**ESTUDIO DE IMPACTO AMBIENTAL (EIA) DEL
PARQUE SOLAR FOTOVOLTAICO GUAYEPO III
200 MW Y SU LÍNEA DE EVACUACIÓN 500KV**

PRESENTACIÓN DE REQUERIMIENTOS

**DEPARTAMENTO DEL ATLÁNTICO
MUNICIPIOS DE SABANALARGA Y PONEDERA**

Figura 1 Ajuste del trazado de la vía de acceso a sitios de torre T4, T5 y T6

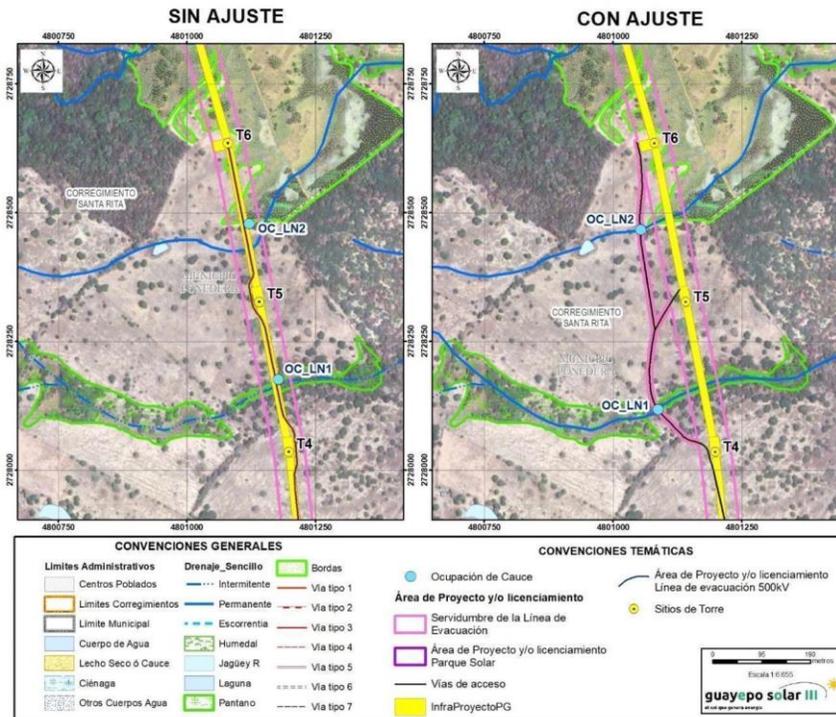
REQUERIMIENTO N°1	¿Es aceptado el requerimiento?		AJUSTES					OTROS CAPÍTULOS CORRELACIONADOS
	Si	No	CAPÍTULO	PÁG	ANEXO	FIGURA	MAPA	
Respecto a los senderos carreteables de acceso a los sitios de torre, se deberá								
a) Revisar y ajustar los trazados de dichos accesos con el objetivo de que estos no crucen por ecosistemas sensibles.	X		3. Descripción del Proyecto 3.2.4.1.5 Accesos a sitios de torres	252-254	3.1 Diseños Parque y línea 11. Cartografía/GDB		MP-AM- EIAGUAYEPO3- 1535- 0066-ILAT – Planchas 1 a la 3	
b) Aclarar la temporalidad de dichos accesos y de la infraestructura de drenaje asociada (Ocupaciones de Cauce)	X		3. Descripción del Proyecto 3.2.4.1.5 Accesos a sitios de torres 3.2.4.8.1.6 Accesos a sitios de torres 3.2.4.8.4.3 Obras de Drenaje asociadas a la Línea de Evacuación	252, 418 y 450-451				Capítulo 7 y Capítulo 10.1.4

Comentarios Importantes durante la Audiencia del RIA (16/06/22)	John Galindo: Hace la aclaración que estás vías que se proponen serían de carácter temporal.
RESPUESTA AL REQUERIMIENTO	
<p>a) Revisar y ajustar los trazados de dichos accesos con el objetivo de que estos no crucen por ecosistemas sensibles.</p> <p>En respuesta al requerimiento se revisa y ajusta el trazado de los accesos a los sitios de torre de la siguiente forma:</p> <ul style="list-style-type: none"> ● Se modifica el trazado de forma que sean rodeadas las zonas pantanosas y bordas existentes para los tramos comprendidos entre los apoyos T4, T5 y T6 (Ver Figura 1) y entre los apoyos T9, T8 y T7 (Ver Figura 2). (La numeración se refiere a la nomenclatura GDB). <p>NOTA: En el plano MP-AM-EIAGUAYEPO3-1535- 0066-ILAT y demás planos del Anexo 3.1 la numeración de apoyos se refiere al ID ING presentado en el Capítulo 3 en la Tabla 3-32 Coordenadas Apoyos Línea de Evacuación.</p>

Figura 4 Cerramiento perimetral Parque Solar Guayepo III

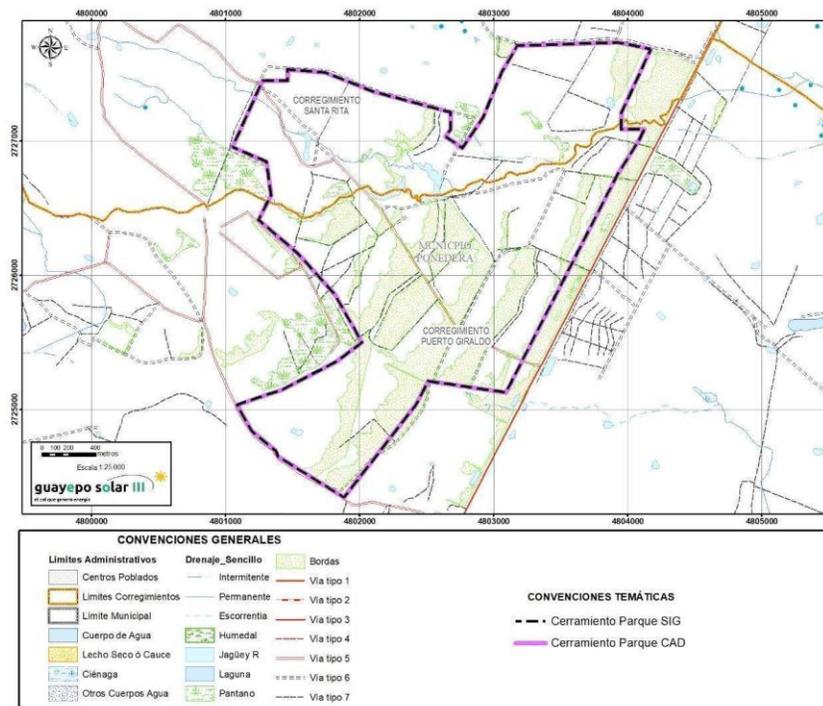
a. Verificar y ajustar el trazado reportado en el Modelo de Almacenamiento Geográfico - MAG como cerramiento del parque fotovoltaico.	X		3. Descripción del Proyecto 3.2.4.8.2.3 Cerramiento Perimetral	427-429	Anexo 3.1 Diseños Parque y línea Anexo 11. Cartografía/GD B	Figura 3.96	MP-MAM-EIAGUAYEPO3-1535-0048-DECE

diseños técnicos del proyecto. En la **Figura 4** se ilustra el trazado del cerramiento del diseño de Ingeniería presentado en el Capítulo 3 y el trazado incluido en el Modelo de Almacenamiento Geográfico. Esta figura corresponde a la **Figura 3.96 del Capítulo 3** numeral **3.2.4.8.2.3 Cerramiento Perimetral**.

Figura 5 Predios Parque Solar Guayepo III

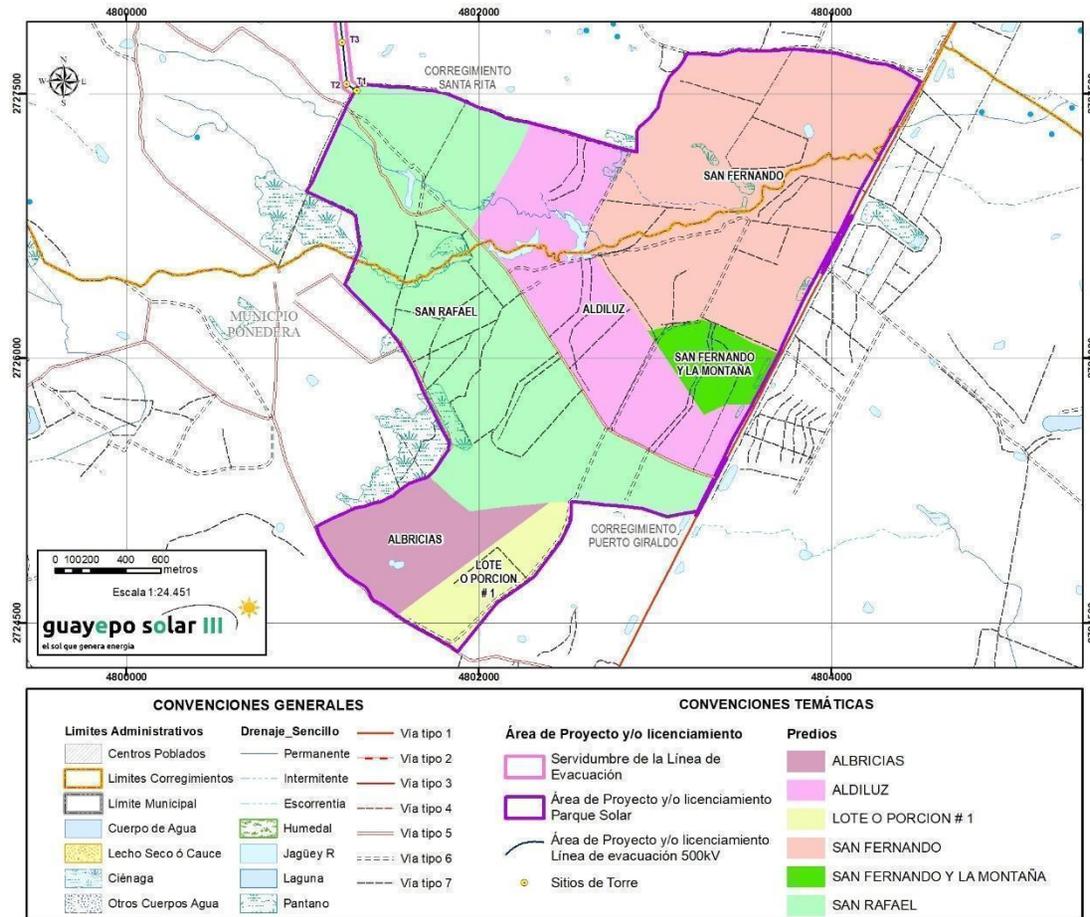
REQUERIMIENTO N°4	¿Es aceptado el requerimiento?		AJUSTES																																															
	Si	No	CAPÍTULO	PÁG	ANEXO	FIGURA	MAPA	OTROS CAPÍTULOS CORRELACIONADOS																																										
Ajustar la delimitación de los predios que serán intervenidos con la construcción del Parque Fotovoltaico. Dicho ajuste deberá guardar relación entre los capítulos del Estudio de Impacto Ambiental - EIA y el modelo de almacenamiento geográfico – MAG presentado para el proyecto.	X		3. Descripción del proyecto 3.2.3.2 Gestión Predial	181 - 183	Anexo 3. Descripción del proyecto\3.1. Diseños Parque y Línea Anexo 11. Cartografía/GDB	Figura 3.16	MP-MAM-EIAGUAYEPO3-1535-0051-SAPR_Sabana predial-Predios Parque	4. Área de Influencia																																										
RESPUESTA AL REQUERIMIENTO																																																		
<p>En respuesta al requerimiento se verificó la delimitación de los predios del parque fotovoltaico a partir del levantamiento topográfico realizado para el proyecto en Febrero de 2021, posteriormente se validó que la información presentada sea consistente en los capítulos del Estudio de Impacto Ambiental y en el modelo de almacenamiento geográfico. Como consecuencia de esta verificación, se actualizó la delimitación de linderos y se unificó la información dentro del capítulo 3 Descripción del proyecto numeral 3.2.3.2 Gestión Predial y en el modelo de almacenamiento geográfico MAG. De acuerdo al ajuste realizado, en la Figura 5 se puede validar que el área de proyecto coincide con el perímetro de los predios contratados, de esta forma la infraestructura del parque se encuentra dentro de los respectivos linderos, exceptuando el área relacionada con los carriles de cambio de velocidad que deben ser construidos en el derecho de vía de la Ruta 25 administrada por la ANI.</p> <p>En la Tabla 1 se presenta la información de los predios que serán intervenidos en la construcción del Parque Solar Fotovoltaico.</p> <p style="text-align: center;">Tabla 1 Predios Parque Solar Fotovoltaico Guayepo III</p>

Figura 4-27 Área de Influencia definitiva consolidada para el medio Abiótico

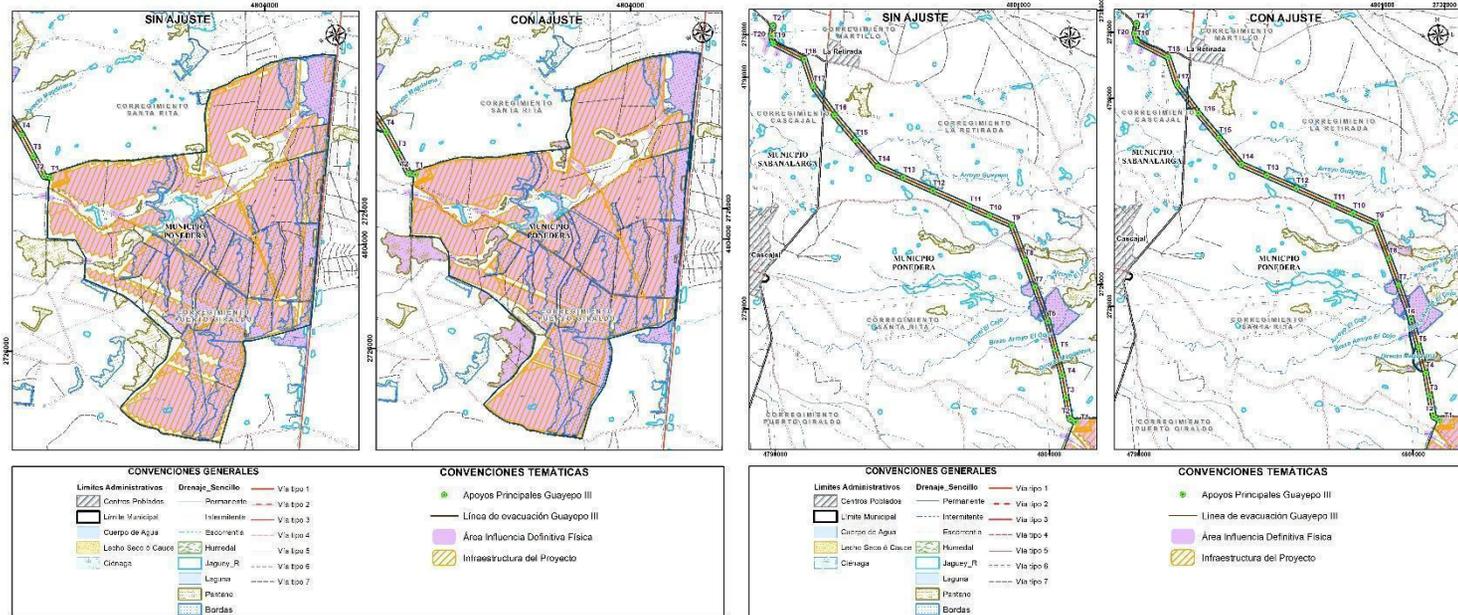
a. Incluir la totalidad de infraestructura proyectada a construir.	x		Cap 4. Área de Influencia/ 4.2.3.3.6	98-99	Anexo 11. Cartografía / Ajuste Área de influencia física definitiva	Figura 4-27 Área de Influencia definitiva consolidada para el medio Abiótico

<p>RESPUESTA AL REQUERIMIENTO</p>								
<p>A continuación, se da respuesta al Requerimiento 5, en específico los literales a, c y d, donde se solicita ajustar el área de influencia del medio abiótico en los siguientes aspectos “a. <i>Incluir la totalidad de infraestructura proyectada a construir.</i> c. <i>Incluir los cuerpos lénticos susceptibles a presentar alteraciones de sus propiedades fisicoquímicas durante la etapa constructiva, como jagüeyes y pantanos cercanos a la infraestructura del proyecto.</i> Y d. <i>Ajustar de ser necesario el área de influencia del medio abiótico acorde con los requerimientos 1, 2 y 3.</i>” Se modifica el área de influencia definitiva física en dónde se incluyeron los carriles de aceleración y desaceleración, las cunetas de drenaje y las zanjas de cableado de baja y media tensión. Para información más a detalle de dicha infraestructura revisar capítulo 3. Descripción del proyecto numerales 3.2.4.1.4.1 Acceso Principal , 3.2.4.2.1.7 Zanjas, 3.2.4.2.2.3 Apertura de zanjas e instalación de cableado y 3.2.4.8.4 Infraestructura de drenaje.</p> <p>En cuanto a los cuerpos lénticos, se completa el área de influencia con los jagüeyes y/o pantanos a los cuales se les podría alterar sus propiedades fisicoquímicas, esto debido a que algunos de estos se encuentran cercanos a la infraestructura o parcialmente dentro del área de influencia definitiva abiótica y las actividades constructivas podrían generar algún tipo de impacto sobre los mismos. La información más a detalle sobre estos cuerpos de agua superficial se encuentra descritos en el capítulo 5.1 Caracterización del Medio Abiótico/ 5.1.4 Hidrología y 5.1.5 Calidad del agua. Dichos cambios se ven presentados en las siguientes figuras donde se muestran dichos ajustes sobre el área de influencia tanto de la línea como del parque solar, la cual comprende un área total de 632.93 ha.</p>

Figura 5.1-17. Procesos Morfodinámicos en sitios de torre

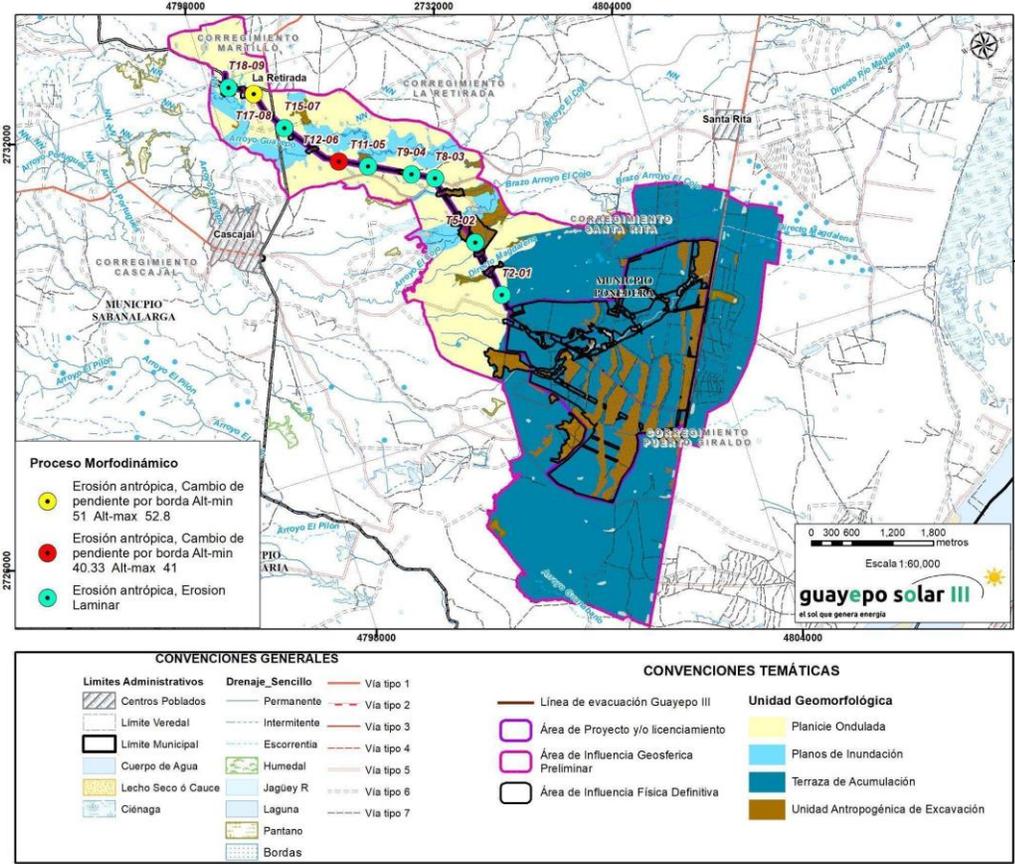
a. Identificar, describir y georreferenciar los procesos morfodinámicos en los sitios de torre y zonas de mayor pendiente.	x		5.1 Caracterización Medio	Página 84-86		Figura 5.1-17. Procesos Morfodinámicos en sitios de torre

En la Tabla 5.1-7 y Figura 5.1-17, se presenta el listado donde se enuncia el sitio de torre con su respectivo proceso morfodinámico, en su mayoría este corresponde a erosión laminar y en las torres 12 y 17 se presentan las mayores pendientes con máximas y mínimas alturas:

Figura 5.1-17 Susceptibilidad de Procesos Erosivos

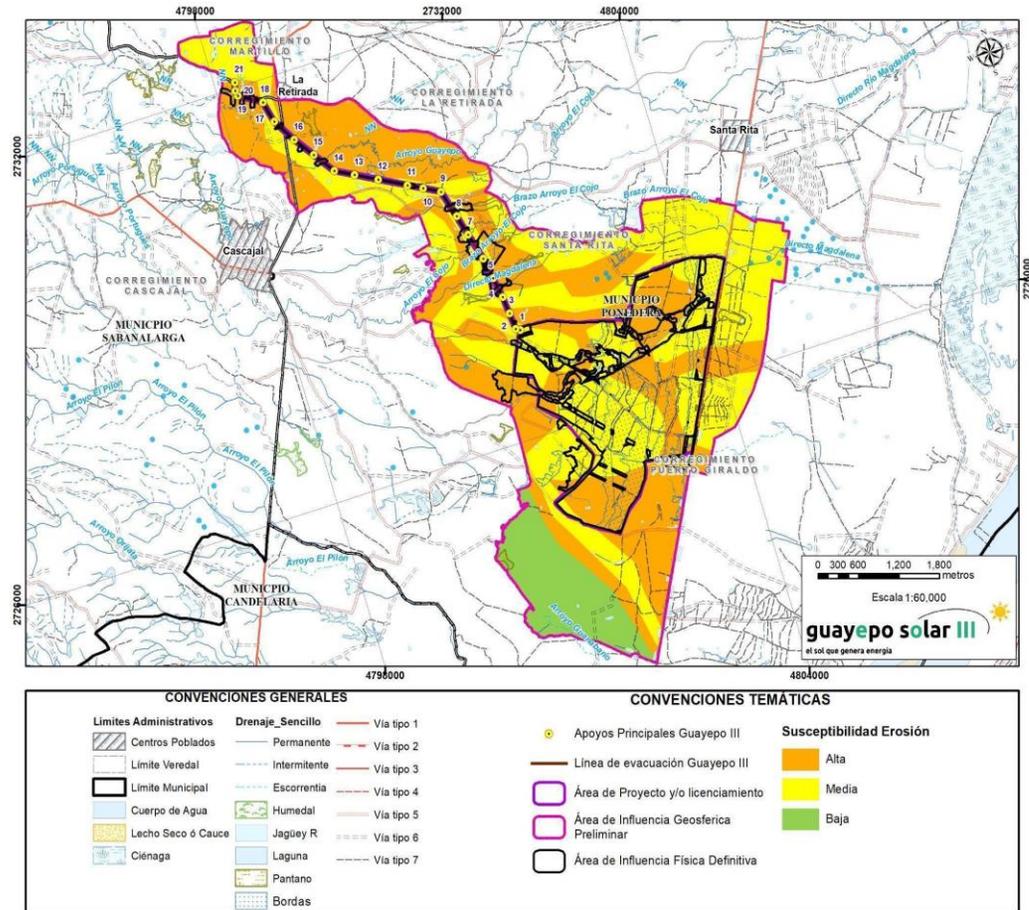
b. Evaluar y cartografiar la susceptibilidad a los procesos erosivos.	x		Abiótico/5.1.2.3.3 Susceptibilidad a procesos erosivos	Página 78-88		Figura 5.1-18 Susceptibilidad de Procesos Erosivos		
RESPUESTA AL REQUERIMIENTO								
<p>a) Identificar, describir y georreferenciar los procesos morfodinámicos en los sitios de torre y zonas de mayor pendiente.</p> <p>En respuesta al requerimiento 6a, el cuál cita "<i>Identificar, describir y georreferenciar los procesos morfodinámicos en los sitios de torre y zonas de mayor pendiente.</i>" Se especifica, que, en su <i>totalidad</i>, los sitios de torre se caracterizan por estar localizados en zonas planas, con poca influencia de factores externos que puedan afectar de manera significativa el terreno, sin embargo, se lograron identificar procesos de erosión laminar en algunos sitios de la torre. Lo anterior no implica problemas de estabilidad, ya que las torres se encuentran localizadas en sectores planos no afectados por movimientos de remoción en masa, pero si se pueden tomar algunas acciones correctivas como empedradización, con el fin de proteger la capa de suelo y evitar su denudación.</p> <p>Así mismo dentro del análisis se tuvieron en cuenta parámetros como el área, volumen, pendiente, material afectado y descripción de material afectado para definir los procesos morfodinámicos. Lo anterior se puede evidenciar en la siguiente tabla.</p>

En respuesta al requerimiento 6b, el cuál cita " *Evaluar y cartografiar la susceptibilidad a los procesos erosivos.*" para lograr evaluar y cartografiar la susceptibilidad del área a los procesos erosivos, se utilizó uno de los métodos más utilizados para el cálculo de la susceptibilidad de la erosión y que ha tenido mayor aceptación y difusión que ha sido la Ecuación Universal de la Pérdida de Suelo (USLE). Esta ecuación establece seis factores diferentes como los responsables de las pérdidas anuales de suelo:

Figura 5.1-78 Ajuste Cartográfico Drenaje Sencillo

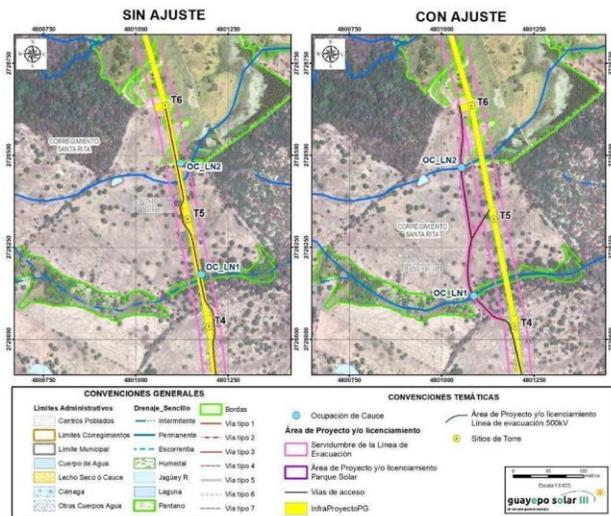
REQUERIMIENTO No 9	¿Es aceptado el requerimiento?		AJUSTES					
	SI	NO	CAPÍTULO	PÁG	ANEXO	FIGURA	MAPA	OTROS CAPÍTULOS CORRELACIONADOS
Complementar el análisis cartográfico de dinámica fluvial para los cuerpos de agua que serán intervenidos por el proyecto.	X		Capítulo 5.1 Caracterización medio Abiótico/5.1.4. 6 Dinámica Fluvial	191- 198	Anexo Cartográfico/ Cartografía base/ Superficies de agua/ Drenaje Sencillo	Figura 5.1 78- Figura5.1 81		
Comentarios Importantes durante la Audiencia del RIA (16/06/22)			Jaison Fresneda por parte de Guayepo Solar S.A. solicita que el análisis sea netamente cartográfico teniendo en cuenta el LIDAR e imagen ortofoto del proyecto de enero 2021.					
RESPUESTA AL REQUERIMIENTO

En respuesta al requerimiento No.9, el cuál cita “**Complementar el análisis cartográfico de dinámica fluvial para los cuerpos de agua que serán intervenidos por el proyecto**” se ajusta cartográficamente la red de drenaje, específicamente los cuerpos de agua que cruzan la servidumbre de la línea de evacuación. Con respecto a los cuerpos de agua del parque ya se encuentra previamente descrito el análisis multitemporal de la dinámica fluvial. El ajuste cartográfico realizado se puede evidenciar en la Figura 5.1-78, dónde se modificó el trazado del Arroyo El Cojo.

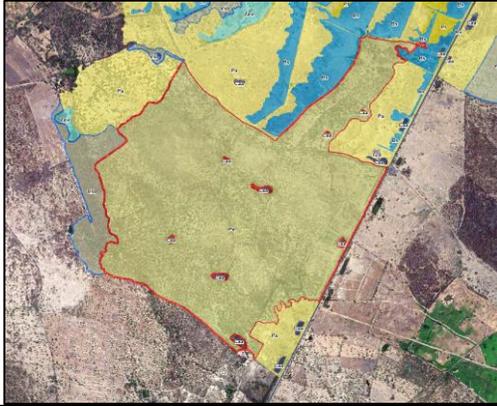
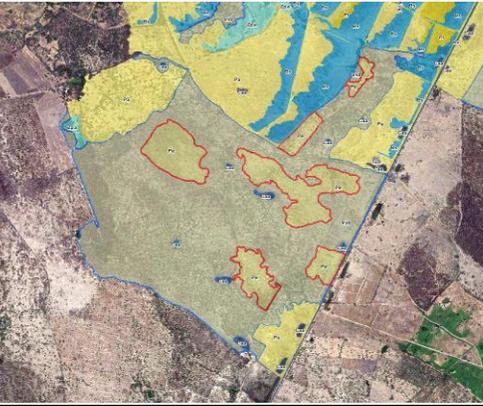
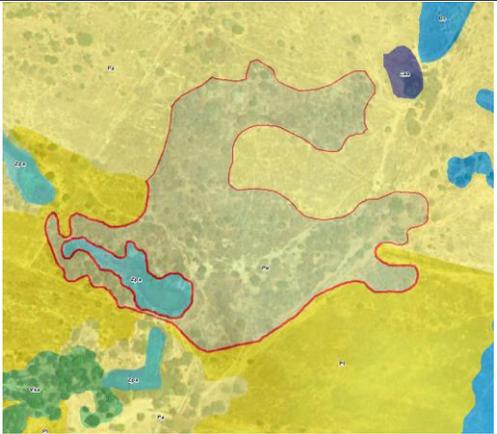
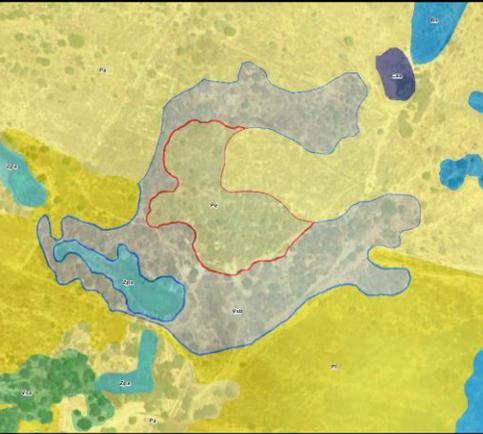
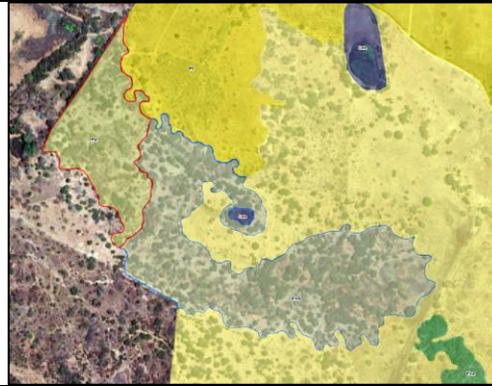
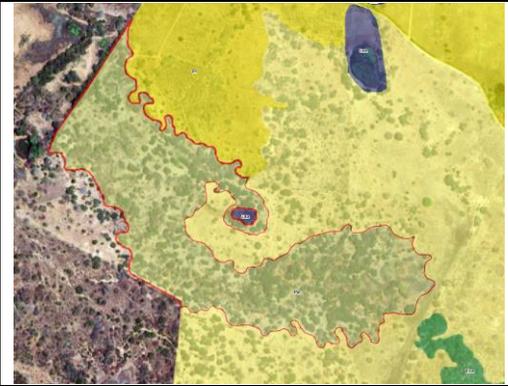
REQUERIMIENTO No 11	¿Es aceptado el requerimiento?		AJUSTES REALIZADOS					
	SI	NO	CAPÍTULO	PÁG	ANEXO	FIGURA	MAPA	OTROS CAPÍTULOS CORRELACIONADOS
Ajustar en el Estudio de Impacto Ambiental - EIA, la delimitación e identificación de la cobertura de pastos enmalezados en el Área de Influencia biótica del proyecto, de acuerdo con lo verificado en la visita de campo.	X		5.2 Caracterización biótica	32		5.2-3	MP-EIA-GUYIII-24_CVE G	
Comentarios Importantes durante la Audiencia del RIA (16/06/22)	<p>Jaison Fresneda y Gilmer Beltrán por parte de la sociedad hacen la aclaración que el EIA se presentó con unos insumos con imágenes a escala de captura y visita de campo que al día de hoy gracias a las actividades económicas del predio se han visto alteradas y esto explica el posible cambio de cobertura.</p> <p>Mónica Torres por parte de la ANLA, hace la aclaración que la delimitación es necesaria, ya que la sociedad debe asegurar que todo el polígono cambio de cobertura o sólo en algunas partes del polígono. No toda la zona pasa a ser vegetación secundaria baja. Así mismo, la ANLA exige que se haga revisión de toda el área de influencia por lo que no sólo puede ser sólo los dos polígonos.</p>

RESPUESTA AL REQUERIMIENTO								
<p>Se realizó la revisión en todos los polígonos correspondientes a la unidad de pastos enmalezados (Pe) identificados en el área de influencia preliminar biótica del proyecto y se realizó el análisis cartográfico a partir de una revisión detallada de las imágenes de satélite disponibles, con lo cual se realizó una nueva delimitación de los polígonos de pastos enmalezados y la reclasificación de varios de estos a la unidad de vegetación secundaria baja (Vsb). Posteriormente se realizó la verificación en campo de cada uno de estos polígonos (entre los días 27 de junio al 05 de julio de 2022) y se realizaron los ajustes finales en cada caso. De esta manera, la extensión de pastos enmalezados en el área de influencia biótica definitiva pasó de tener 466,71 ha a 95,37 ha, con lo cual se evidencia que el 79% de esta unidad fue reclasificada como Vsb. Así mismo, esta unidad de Vegetación secundaria baja (Vsb) pasó de tener 249,32 ha a 618,58 ha, con lo cual se evidencia un incremento del 248%. Cabe resaltar que uno de los polígonos de pastos enmalezados fue redelimitado a la cobertura de Maíz (Mz), debido a que, en la revisión de campo, se evidenció que la comunidad está implementando este cultivo. A continuación, se presenta la descripción detallada de los ajustes realizados a cada polígono y adicionalmente, cabe destacar que los cambios en estas áreas fueron incorporados en el análisis tanto de caracterización florística de flora (numeral 5.2 del capítulo 5 Caracterización del área de influencia), así como en el numeral 7.7 Aprovechamiento forestal del capítulo 10. Uso y aprovechamiento de recursos.</p>

POLÍGONO ANTERIOR	POLÍGONO AJUSTADO	DESCRIPCIÓN
		<p>Para el caso específico de este polígono, que él era el de mayor extensión de pastos enmalezados, cuya área era de 340,97 ha que correspondían al 71,05% del área total de pastos enmalezados (466,71 ha). Se modificó reclasificando la mayor parte del polígono a vegetación secundaria baja (Vsb), aunque algunos parches al interior del mismo continuaron siendo de pastos enmalezados (Pe), específicamente 6 unidades, las cuales quedan ocupando un total de 67,32 ha, mientras que el polígono de vegetación secundaria baja (Vsb) queda ocupando 304,09 hectáreas. Ver mapa MP-EIA-GUYIII-24_CVEG</p>
		<p>Se presentaba un polígono inicial de 10,52 ha de pastos enmalezados (Pe). Se modifica reclasificando la mayor parte del polígono a la unidad de vegetación secundaria baja (Vsb) con 7,84 ha y se delimita un (1) polígono de pastos enmalezados, correspondiente a 2,68 hectáreas. Ver mapa MP-EIA-GUYIII-24_CVEG</p>

<p>Se presentaba un polígono inicial de 0.70 ha de pastos enmalezados (Pe). Se modifica el polígono reclasificando una parte de este a vegetación secundaria baja (Vsb), lo cual permite su unión con el polígono de esta misma unidad más cercano, el cual queda ocupando una extensión de 25.36 hectáreas. Así mismo, se delimita un (1) polígono de pastos enmalezados (Pe) en el costado sur, correspondiente a 0.25 hectáreas. Ver mapa MP-EIA-GUYIII-24_CVEG</p>
		<p>Se presentaba un polígono inicial de 5.83 hectáreas de pastos enmalezados (Pe). Se modifica el polígono reclasificándolo en su totalidad por la unidad de vegetación secundaria baja (vsb), lo cual permitió la ampliación del polígono más cercano de esta misma unidad, quedando éste con una extensión de 61.78 ha, sin presencia de pastos enmalezados (Pe). Ver mapa MP-EIA-GUYIII-24_CVEG</p>

<p>Se presentaba un polígono inicial de 12.30 ha. Este se reclasifica en su totalidad por vegetación secundaria baja, logrando ampliación del polígono de esta misma unidad más cercano. El cual queda ocupando una extensión de 55.92 hectáreas. Ver mapa MP-EIA-GUYIII-24_CVEG</p>
		<p>Se presentaba un polígono inicial de 14.93 ha. De este se delimitan dos (2) fragmentos con vegetación secundaria baja (Vsb) de 4.33 ha y 1.74 ha respectivamente. Tres (3) polígonos de pastos enmalezados (Pe) de 2.45, 1.66 y 2.66 ha. Específicamente en el análisis de esta unidad, se identificó un área correspondiente a cultivos transitorios (Maíz) de 2.09 hectáreas. Ver mapa MP-EIA-GUYIII-24_CVEG</p>

<p>Se presentaba un polígono inicial de 3.45 ha de pastos enmalezados (Pe), el cual no presenta ningún cambio de acuerdo con análisis realizado y verificación del área en campo. Ver mapa MP-EIA-GUYIII-24_CVEG</p>
		<p>Se presentaba un polígono inicial de 6.80 ha de pastos enmalezados (Pe). El cual se reclasifica en su mayoría por la unidad de vegetación secundaria baja (Vsb) con 5.49 ha, y se delimita un (1) polígono de pastos enmalezados (Pe) de 1.32 hectáreas. Ver mapa MP-EIA-GUYIII-24_CVEG</p>

Se presentaba un polígono inicial de 11.98 ha de pastos enmalezados (Pe), el cual se reclasifica en su mayoría por la unidad de vegetación secundaria baja (Vsb) con una extensión de 8.87 ha y se delimita un (1) polígono de pastos enmalezados (Pe) al noroeste de éste, con una extensión de 3.11 hectáreas.
Ver mapa MP-EIA-GUYIII-24_CVEG
